泊発電所 3号炉 耐津波設計方針について (津波防護対策に係る指摘事項回答)

令和5年5月23日
北海道電力株式会社

審査会合指摘事項回答

図3 フラップゲートのカメラによる確認のイメージ図

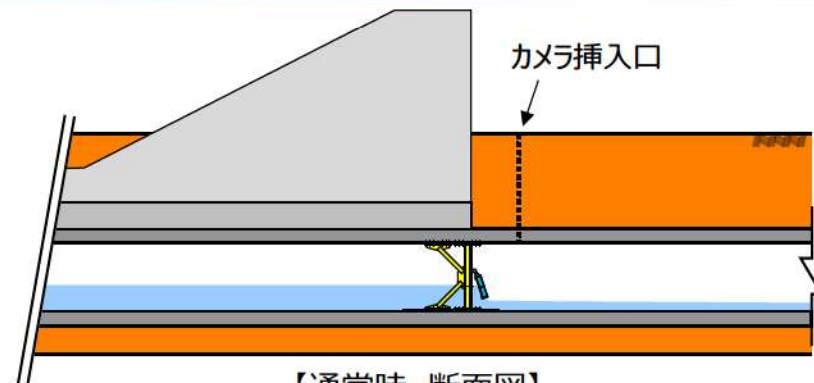
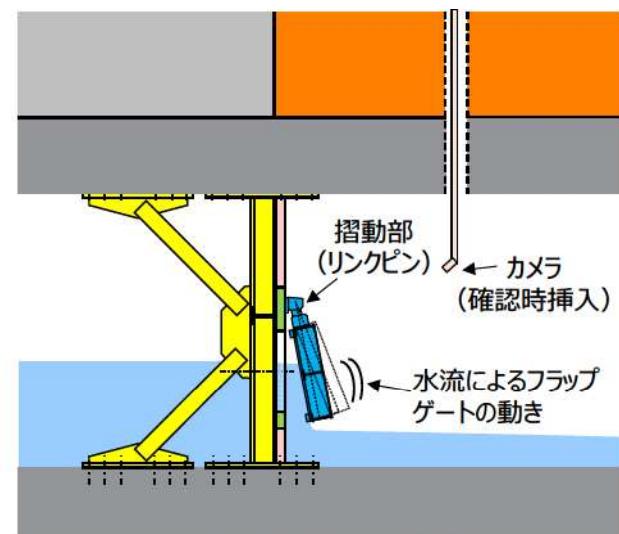
1号及び2号炉放水路逆流防止設備のフラップゲートについて、貝等の海生生物の付着の影響、異常検知の方法及び保守管理の内容を示した上で、フラップゲートが津波時に確実に動作することを説明すること。

（1）通常時に逆流防止設備が開固着する可能性と異常の検知性について

- P.22で示した通り、前回点検からの新たな貝等の海生生物は確認されていないため、逆流防止設備の戸当たり部等に貝等が付着し、フラップゲートの閉機能が阻害されることや摺動部が固着する事象は考え難い。
- また、フラップゲートは水路を流れる海水の流量によって開閉する構造であり、一定の開度に固定して使用する構造ではなく、流量の変化や波立ち等によって開度が適宜変わるため、焼き付き等の要因で固着することも考え難い。
- さらに、フラップゲートの回転中心となるリンクピンの位置は、水路よりも上部に位置しており、海水中に水没していないことから、急激な腐食等による固着の可能性も考え難い。
- その他想定される損傷モードとして、摺動部の経年劣化、流水による開口部のすりへり、砂の堆積等が挙げられるが、これらは設計上の考慮事項としてあげており、逆流防止設備を十分な強度を有する設計とした上で、適切な施設管理により津波防護機能を維持する（詳細は、資料1-2 P.5条-別添1-添付39-46を参照）。
- 以上を踏まえ、**逆流防止設備が通常時に開固着する可能性は低いと評価する。**
- なお、3号炉の津波防護施設として、津波時に確実に動作することが求められることから、図3に示すように、防潮堤外側の点検口から定期的にカメラを挿入し、水流によって動作するフラップゲートの状況から、フラップゲートの軸が固着していないことを確認する。

図4 逆流防止設備の異常の検知位置（1号炉で発生した場合）

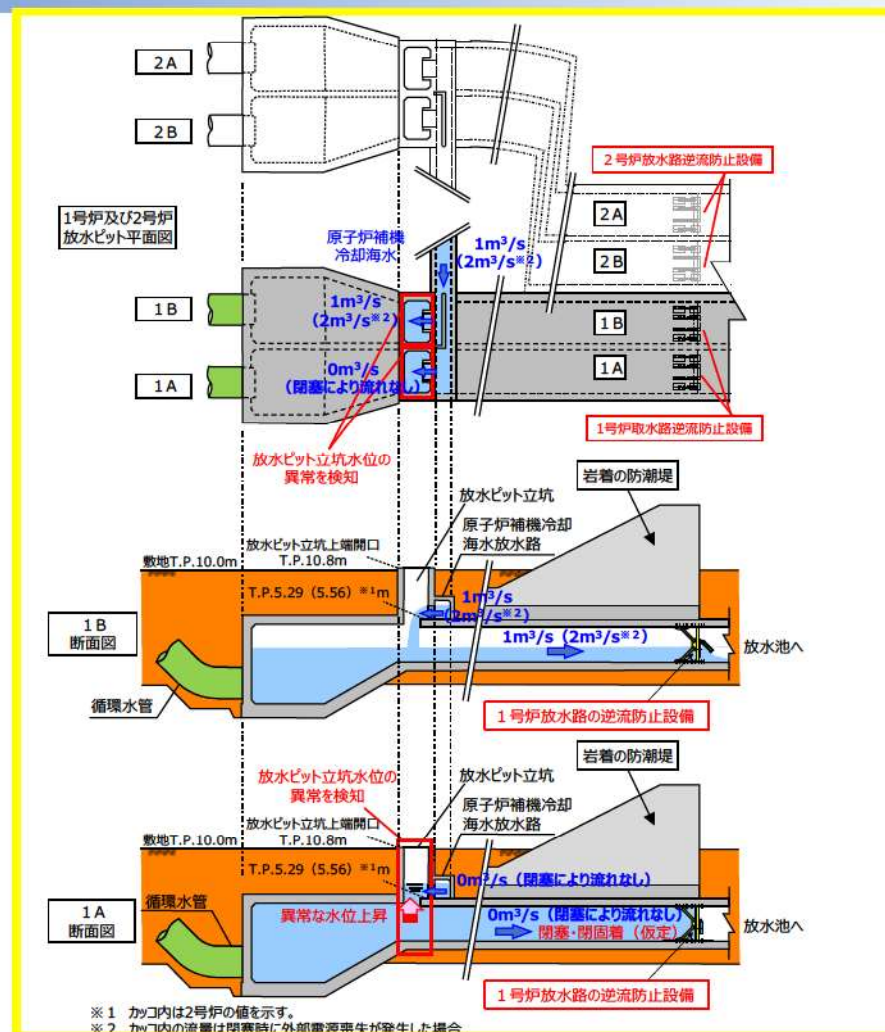
（2）通常時に逆流防止設備が閉塞・閉固着した場合の検知性について

- 逆流防止設備が仮に閉塞もしくは閉固着した場合、図4に示すとおり、放水できなくなった海水により放水ピット立坑の水位が上昇することから、**放水ピット立坑上部から放水ピット水位を日常的に確認することで異常を検知する。**
- また、1号及び2号炉の自主設置設備として、放水ピット立坑に異常な水位上昇を検知可能な計器を設置し、1号及び2号炉中央制御室に警報を発報することにより、更なる検知性の向上を図る。
- 上記の方法により異常が確認された場合、閉塞側の放水路を隔離、排水し、保守を行うことで閉塞事象への対応を行う。
- 対応手順は保安規定に紐づくQMS文書に定める。

② 1号及び2号炉放水路逆流防止設備

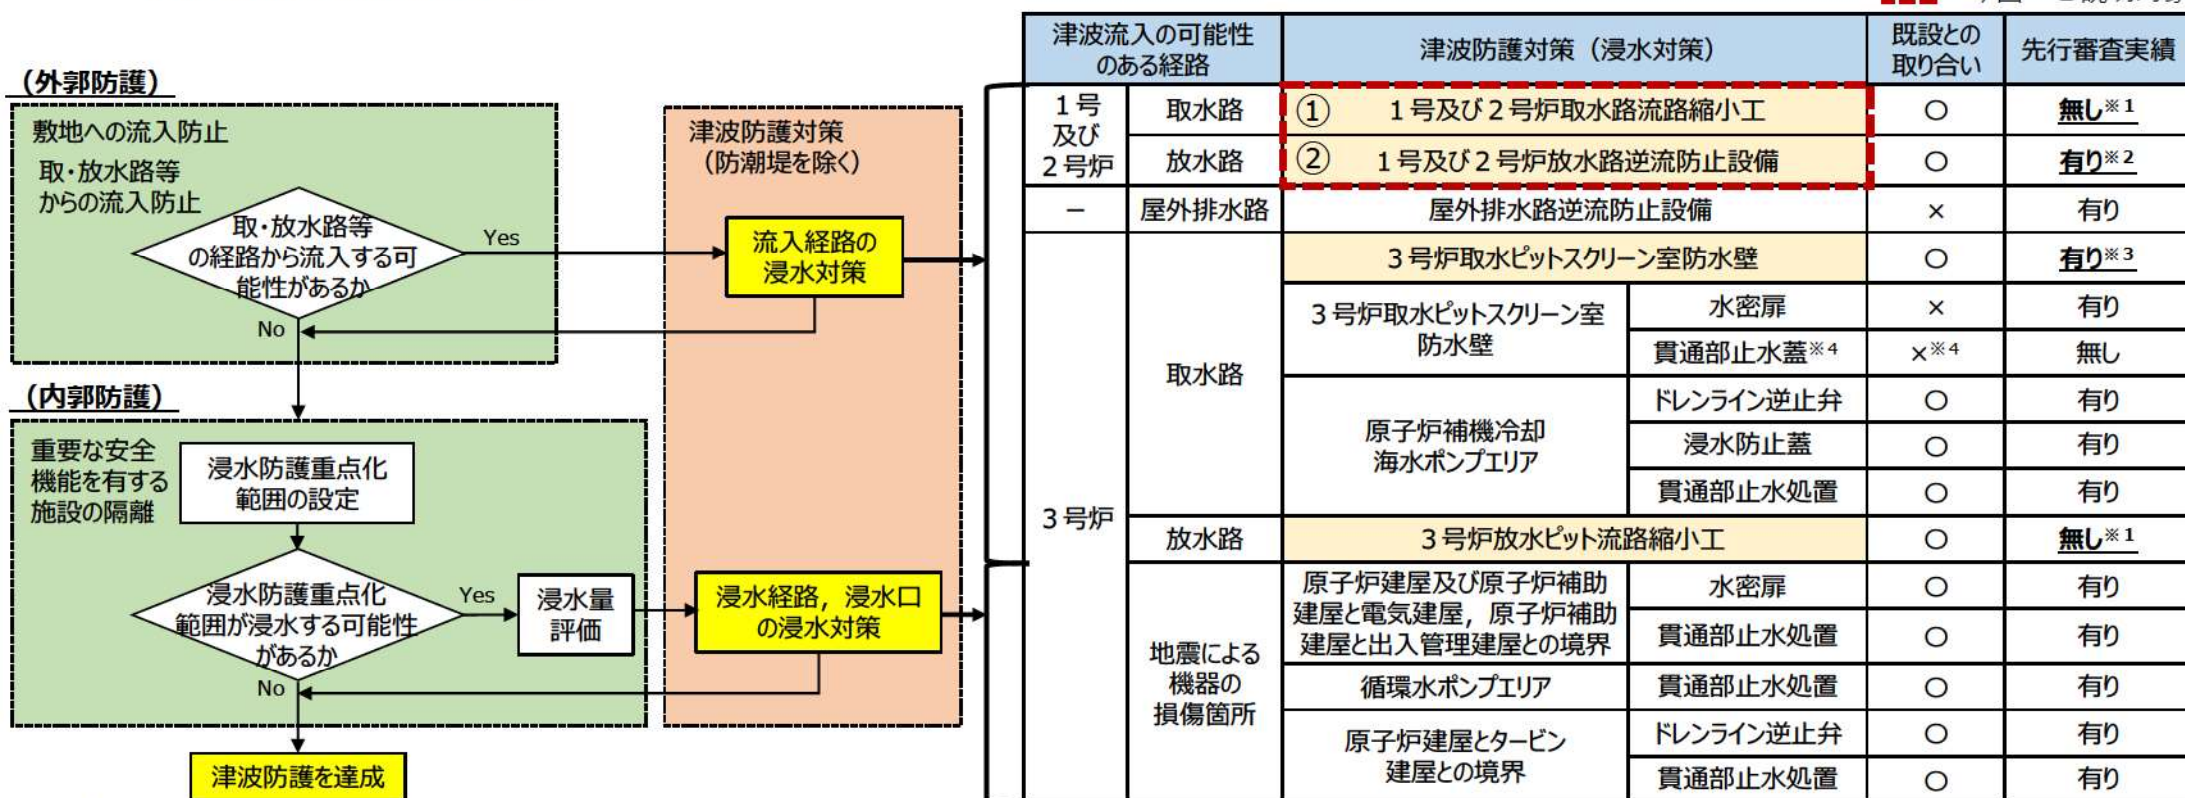
防潮堤を除く津波防護対策（例えば、流路縮小工、原子炉補機冷却海水放水路内へのコンクリート充填及び配管敷設、既設立坑の上部開口部のコンクリートによる閉塞等）が既設の施設の機能に与える悪影響について、既設の施設が本来有する機能を明確にした上で説明すること。

- 逆流防止設備は、1号及び2号炉の放水路と取り合いがある。放水路は、原子炉補機冷却海水ポンプによる排水を放水ピットから放水する機能を有する。
- 逆流防止設備の設置により、逆流防止設備が堰となることや、フラップゲートによる抵抗の影響から、放水路及び放水ピットの水位が上昇することで放水機能に影響がある。また、放水路内に設置することから放水路の施設管理への影響がある。
- 上記の影響に関しては、原子炉補機冷却海水放水路からの排水を流下するのに必要な放水ピットの水位を維持するため、逆流防止設備の開口部大きさ、高さ並びにフラップゲートを適切に設計し、放水機能へ影響を及ぼさないようにする。また、放水路の施設管理については、現行の確認範囲から変更なく対応することが可能なことから、逆流防止設備設置後も適切な施設管理を行うことができる。
